BIANCHI

Treviglio, 25 settembre 2017

Il nostro dipartimento di Controllo Qualità ha di recente identificato un possibile montaggio errato del morsetto reggisella su alcuni esemplari del modello Bianchi **Aria**.

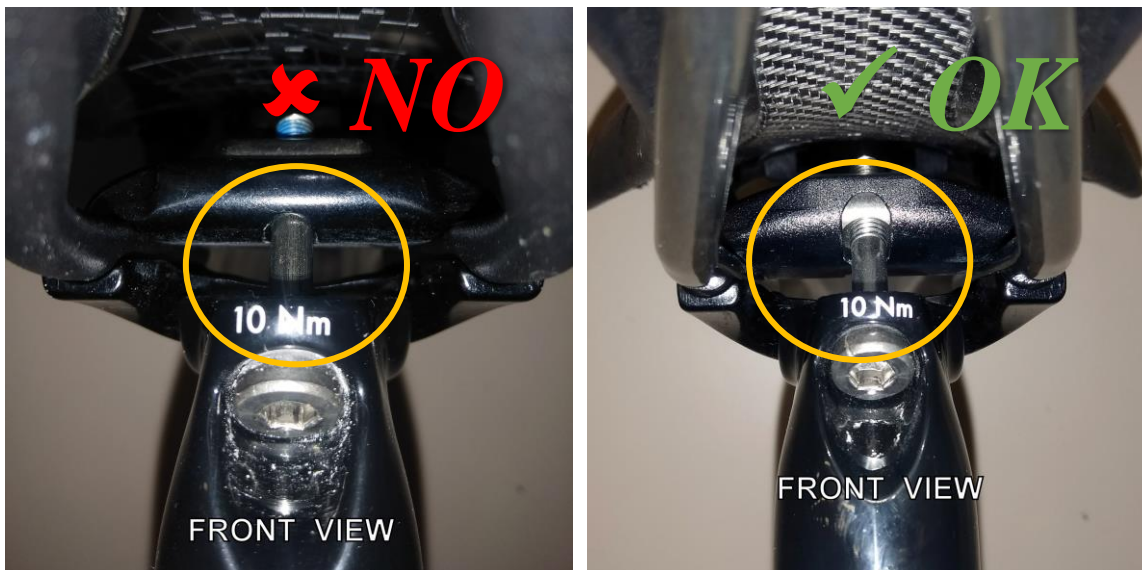
Su alcuni esemplari, la parte superiore del morsetto reggisella potrebbe essere installata in posizione invertita; questo potrebbe compromettere la funzionalità del reggisella, rendendo difficoltoso il posizionamento della sella nella posizione di 0°, e, molto più importante, potrebbe indurre ad un funzionamento non corretto delle 2 viti di registro e ad un loro pericoloso sovraccarico.

Ti chiedo gentilmente di fare questa verifica su tutte le biciclette Aria in tuo possesso prima della consegna all'utente finale, e, se necessario, procedere allo smontaggio, e successivo rimontaggio in posizione corretta del reggisella. (*vedi istruzioni qui allegate*).
